Zadavatel:
Dopravní podnik Ostrava a.s.
se sídlem: Poděbradova 494/2, Moravská Ostrava, 702 00 Ostrava
IČO: 61974757

Název veřejné zakázky:
„Sada sloupových zvedáků“
ev. č. NR-04-18-PŘ-Ko,
zadávané formou zakázky malého rozsahu pro sektorového zadavatele

VYSVĚTLENÍ ZADÁVACÍ DOKUMENTACE

Obr. č. 1 Příloha k žádosti dodavatele o vysvětlení zadávací dokumentace č. 3

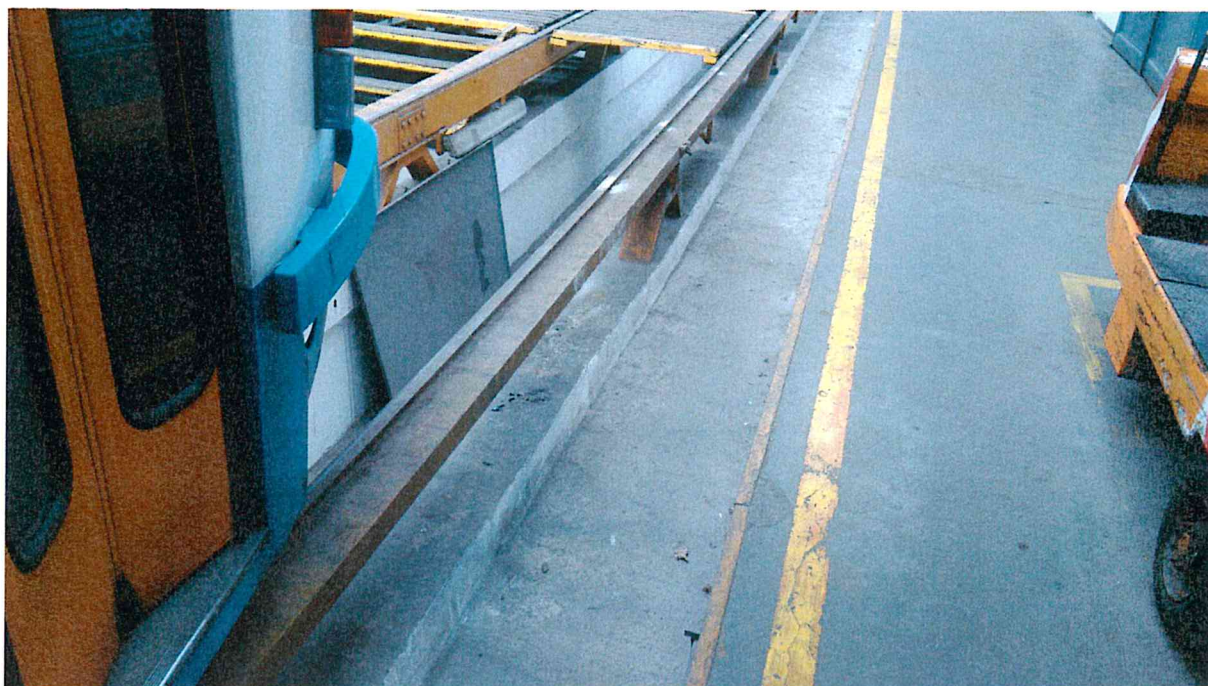
- o zaslání technické dokumentace električek (rozměry), které sa budú zdvíhať, pretože každý typ má iné uchytávacie body na zdvíhanie, aby sa dali vyšpecifikovať pätky na konkrétne typy
- o zaslání detailnej projektovej dokumentácie haly respektíve kanálu, kde sa budú električky dvíhať, pretože v prílohe zverejnená orientačná nie je dostačujúca na špecifikovanie Vašich požiadaviek
- ako bude vedené koľajisko? (na zemi, alebo vyvýšené) vid' foto v prílohe
-

Zadavatel má za to, že veškeré potřebné rozměry jsou zveřejněny v jednotlivých přílohách zadávací dokumentace.

Požadovaný rozměr patek zvedáků je zadavatelem uveden v příloze č. 1 smlouvy – *Požadovaná technická specifikace zboží*.

Pro lepší představu způsobu vedení kolejíště zadavatel připojuje fotodokumentaci – viz níže.

Pro řádné zpracování nabídky je vysoce žádoucí účast dodavatele na prohlídce místa plnění. V případě, že dodavatel potřebuje další rozměry, má možnost provést vlastní měření a fotodokumentaci na prohlídce místa plnění, která se bude konat dne 12. 4. 2018 ve 13:00 tak, jak zadavatel uvedl ve *Vysvětlení ZD_4.4.2018*, zveřejněného na profilu zadavatele.
